改善箇所説明図

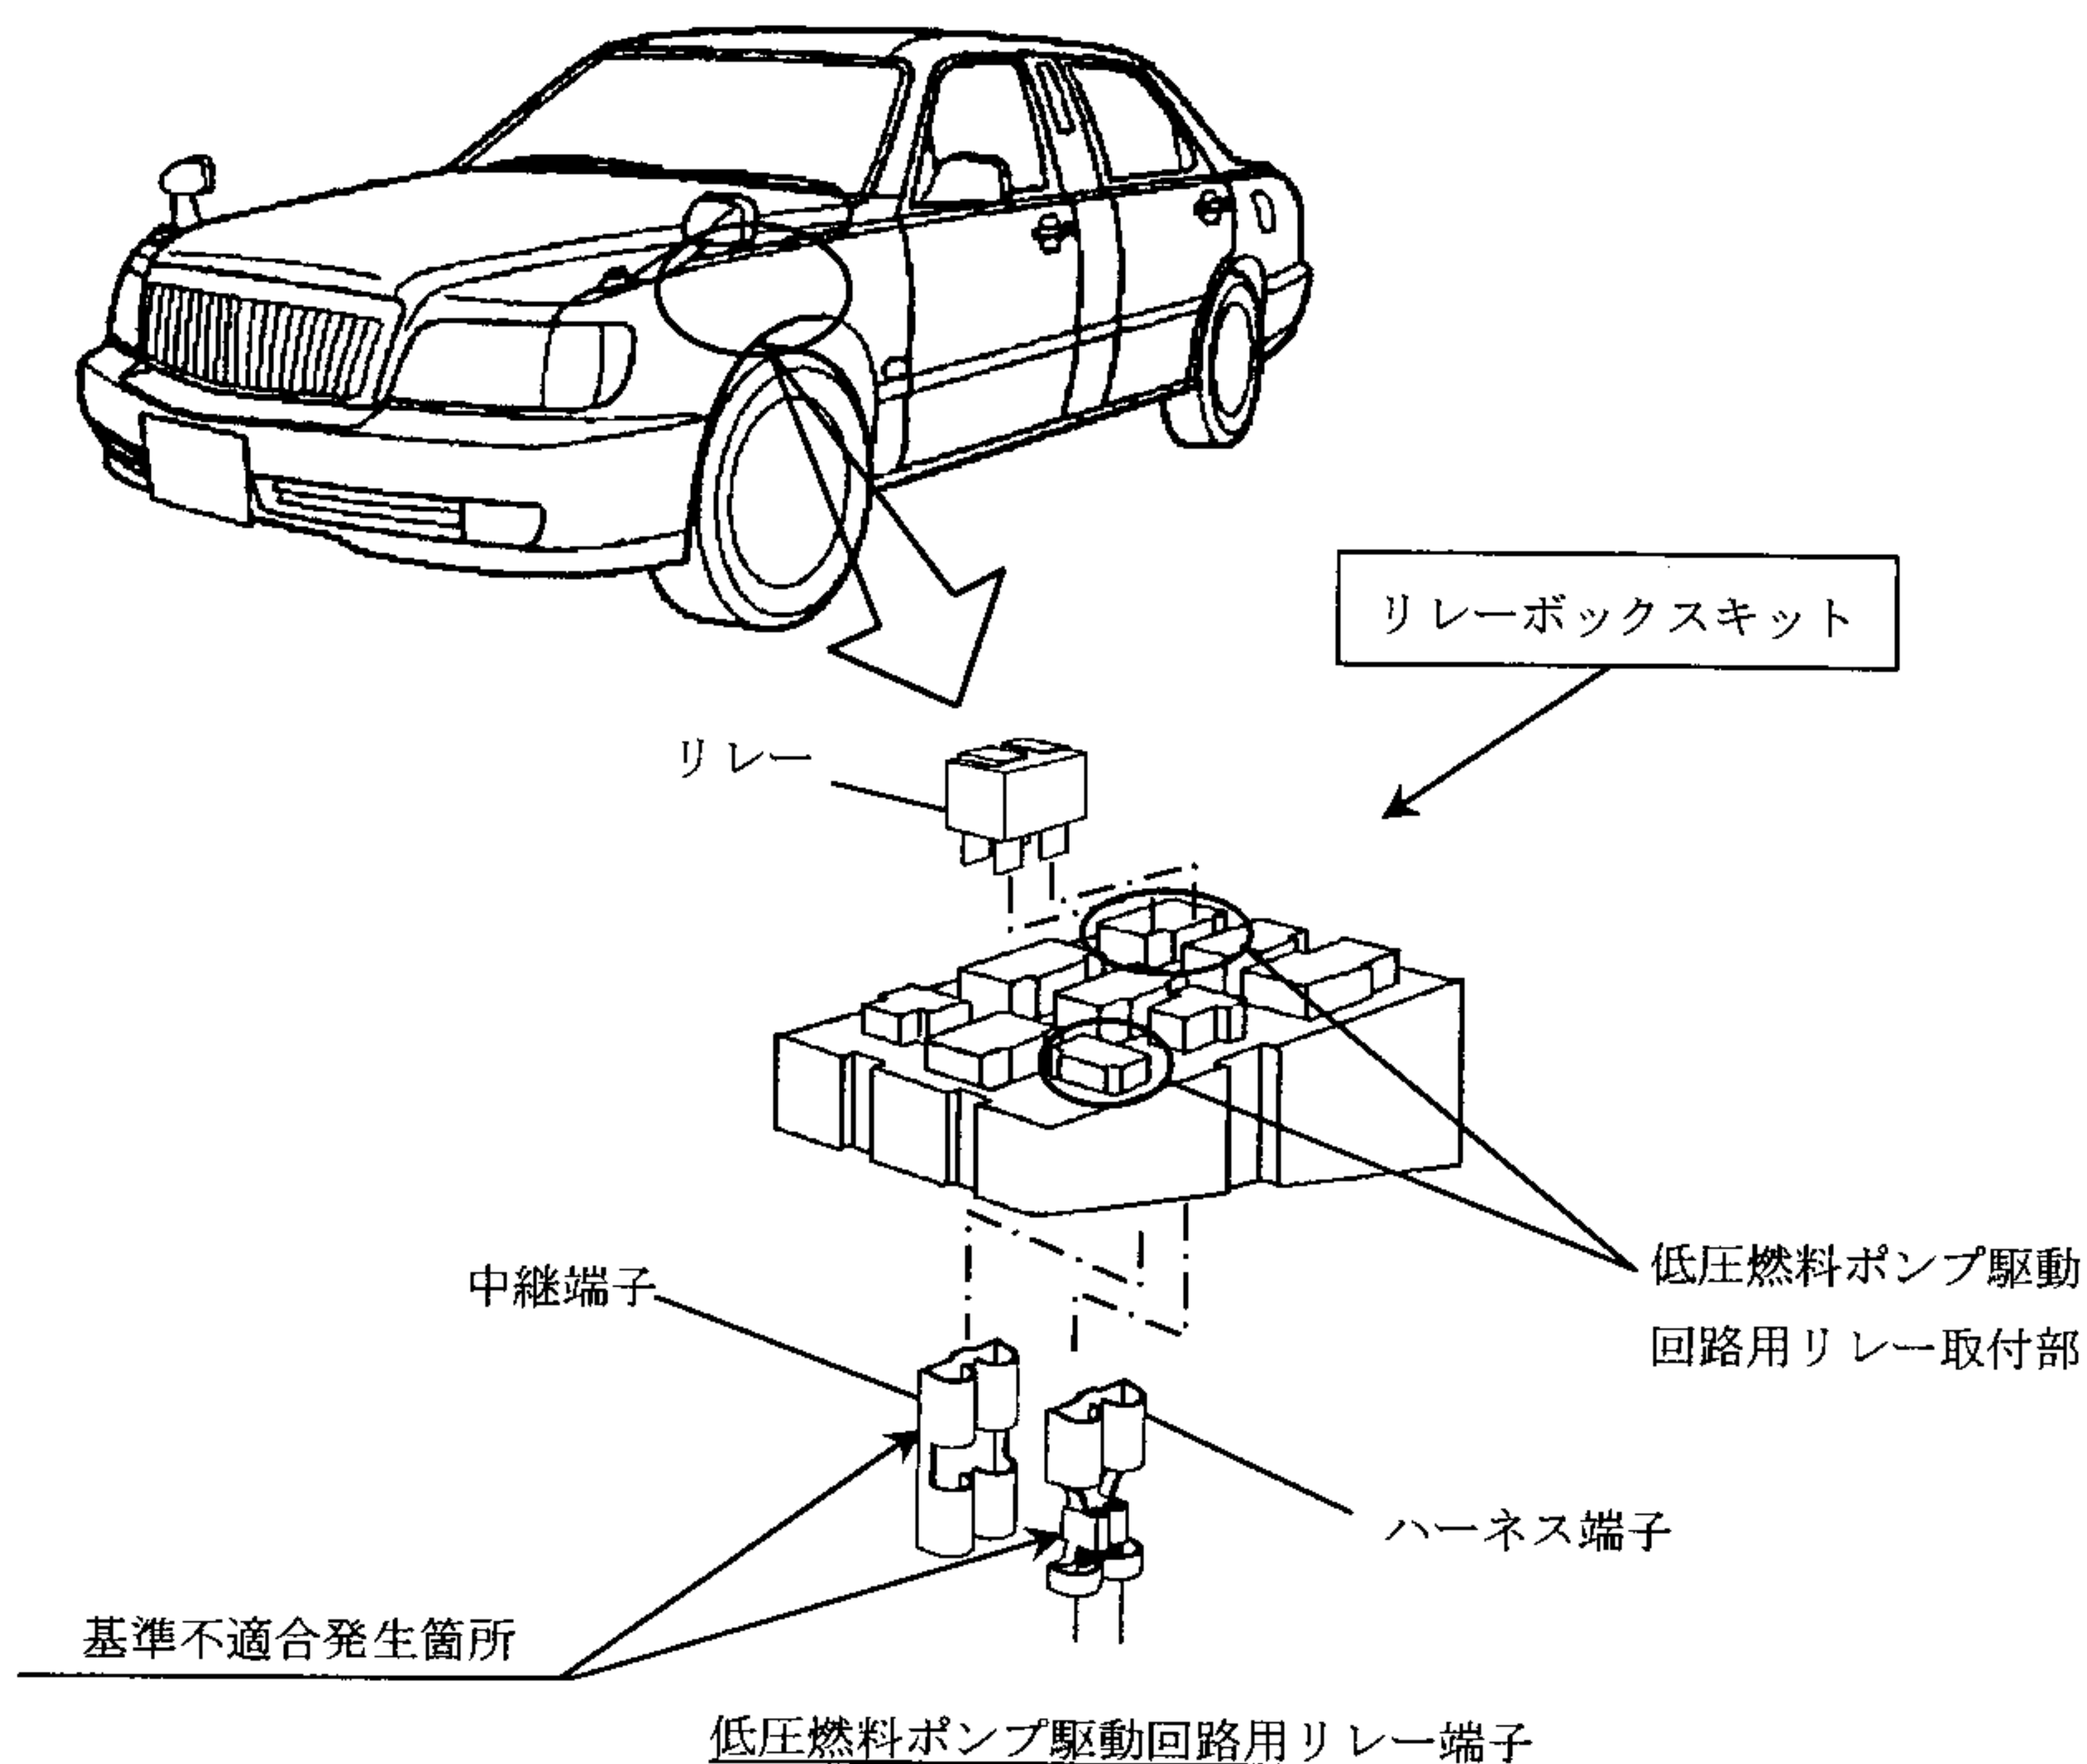
電気装置において、V型8気筒エンジン搭載車でリレーボックス内にある低圧燃料ポンプ駆動回路用リレー端子の材質が不適切なため、エンジンルーム内の温度上昇及び当該ポンプの駆動時の発熱により、当該リレー端子が塑性変形して導通不良に至り、最悪の場合、当該ポンプが作動しなくなり、エンストし再始動ができなくなるおそれがある。

全車両、耐熱性向上材質に変更した対策品端子を組み込んだリレーボックスキットと交換する。

リレー端子材質 耐熱温度	改善前 120℃	改善後 150℃
-----------------	-------------	-------------

識別：リレーボックスの点検用端子取付部に白色丸ペイントを塗布。
